## INFORME DE AUDITORÍA AMBIENTAL

RE-GA-802-M46-  
20161124

## M/46: Rehabilitación y Mantenimiento por Niveles de Servicio de Ruta 9, tramo Pan de Azúcar - Rocha

Ilustración 6 - Acopio de residuos químicos peligrosos

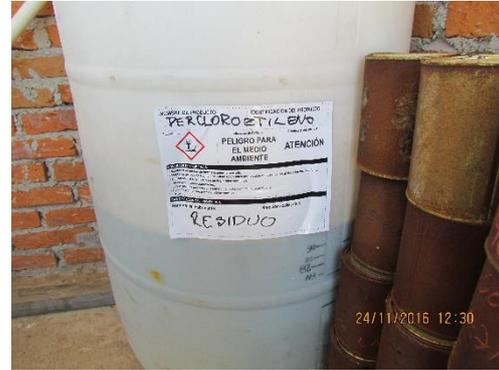
ID: 1	Coordenadas UTM (X – Y)		Progresiva: -	Tipo de NC: 2
	690741	6151259	Código del hallazgo: EL-6	
<b>Descripción:</b> El tanque que contiene percloro-etileno usado, está roto y vertiendo directamente al terreno.				
<b>Situación actual:</b> Se levanta la No Conformidad. Se retiró tanque y se realizó pileta de contención antiderrame.				
<b>Evidencia (Foto, documento, comunicación personal):</b> Ilustración 6, Ilustración 7
